Produktinformation

Betrifft: Molift Produkt | Motor 1320150 veraltet

Auslaufende Spreizmotoren für alle Mover und Partner 255

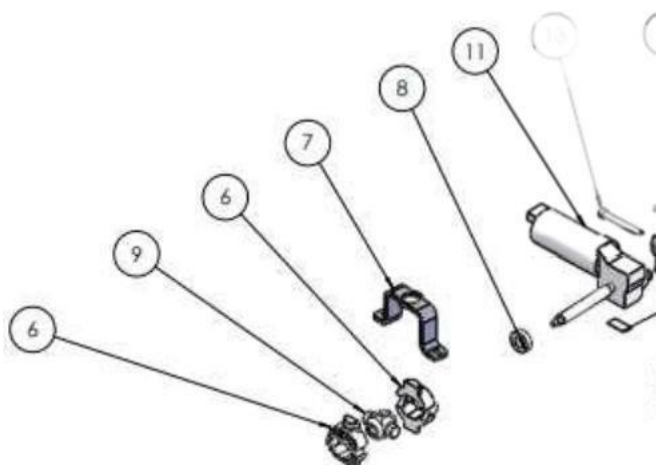
Der VALEO-Motor 404689, Artikel 1320150 wurde abgekündigt (Pos. 11 unten). Dies führt zu Änderungen bei den Reparatursätzen und Teilen rund um den Motor:

Da der neue Motor andere Abmessungen hat, müssen auch die Mutterspindel (1320117, Pos. 9) und die Gummispindel (1320131, Pos. 8) gewechselt werden.

Die Spindel wird in der Länge von 123mm auf 94mm verkürzt, damit sie in die Mover und Partner 255 passt.

Wenn Sie ein Gerät mit dem alten Motor haben, müssen Sie einen neuen Motor, eine neue Mutter und eine neue Gummispindel bestellen, um den neuen Motor in das alte Gerät einbauen zu können.
